VORHABEN: Sanierung Forum 1 Breitscheidstraße 148, 07407 Rudolstadt		PHASE: Ausführung	
BAUHERR: LEG Thüringen Mainzerhofstraße 12, 99084 Erfurt		DOKUMENTENNUMMER: 17-638-794-1	
PLANINHALT: Grundriss Erdgeschoss		MAßSTAB: 1:50 DATUM: 21.07.2017 DATUM geändert: 14.12.2017	BLATT-NR.: 02 - C
BAUHERR:	DATEI: H:\Projekte\17-638\AP2170630	BEARBEITER: Fr / M / Bau	GEPR. ENTWURF/KONSTRUKT.:

ERSATZ / ÄNDERUNG

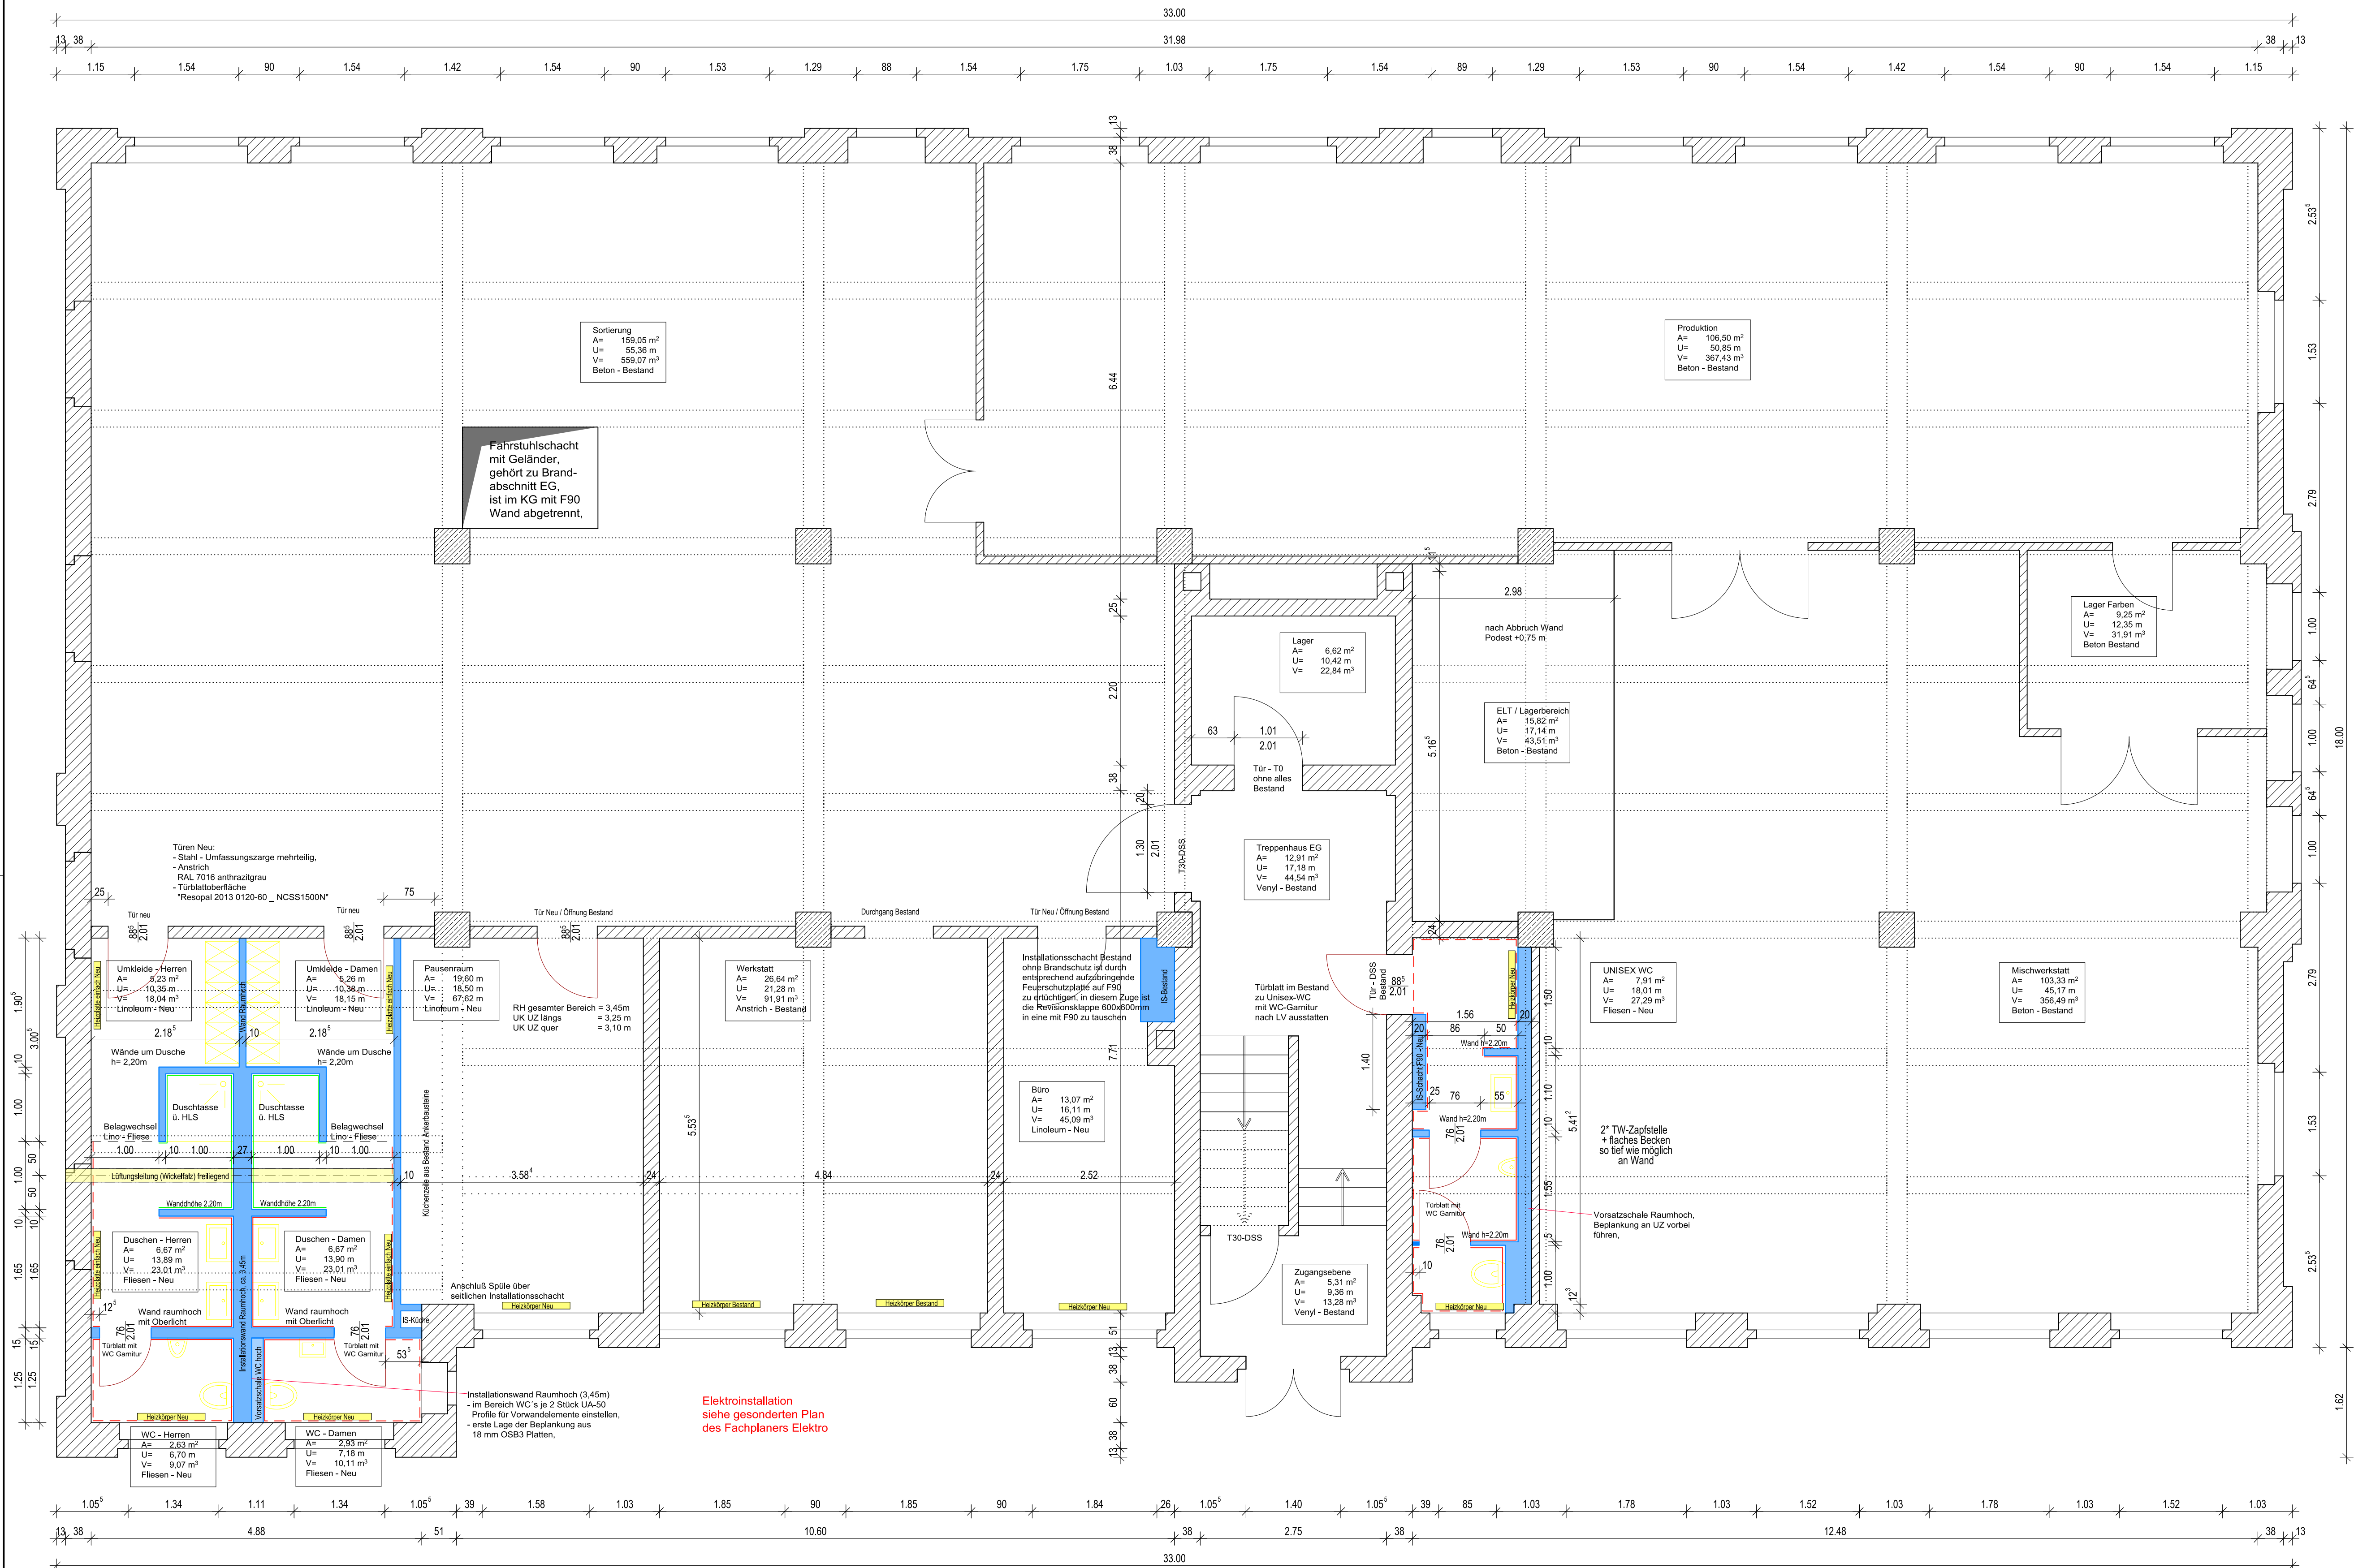
- A - 27.11.2017 - M0 - Raumstempel ergänzt, Höhe Trockenbauwände
- B - 30.11.2017 - M0 - Ansicht Tür und Fenster TB-Wand WC's, WC-Damen und Herren - Anordnung Einrichtung geändert, Heizkörper ergänzt, Wand WC D-H von d=100mm auf d=150mm geändert
- C - 14.12.2017 - M0 - Wandfliesen ergänzt, Installationschicht im Bestand Büro auf F90 ertüchtigen,
